**Verslag huishoudelijke elektrische installatie op laagspanning en zeer lage spanning****Algemeen:**

Referentie: 003-20260622-03	Datum controle: 22/06/2026
Keurder: 003

Eigenaar: Onbekend	EAN-code: 541448860014612484
Adres installatie: Papestraat 18 4, 9450 - Haaltert	Nummer teller(s): 1SAG1200292937
	Distributienetbeheerder installatie: Fluvius
Datum uitvoering installatie: ☐ Vóór 01/10/1981 ☒ Tussen 01/10/1981 en 01/06/2020 ☐ Vanaf 01/06/2020	
Type: ☒ Woonenheid ☐ Niet-huishoudelijk ☐ PV ☐ Batterij ☐ Laadpaal

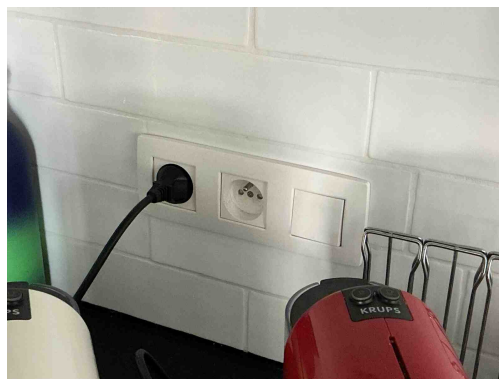
T21 - Het elektrisch materieel is niet geplaatst volgens de voorschriften van de fabrikant/ regels van goed vakmanschap . (Boek 1: 1.4.1.3)

Opmerking: Ophangvijzen bord niet afgedekt

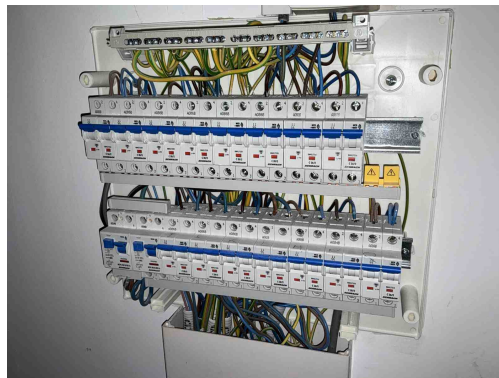
T10 - Bepaalde contactdozen en/of schakelaars zijn niet degelijk bevestigd (Boek 1: 1.4.1.3).

T10 - Bepaalde contactdozen en/of schakelaars zijn niet degelijk bevestigd (Boek 1: 1.4.1.3).
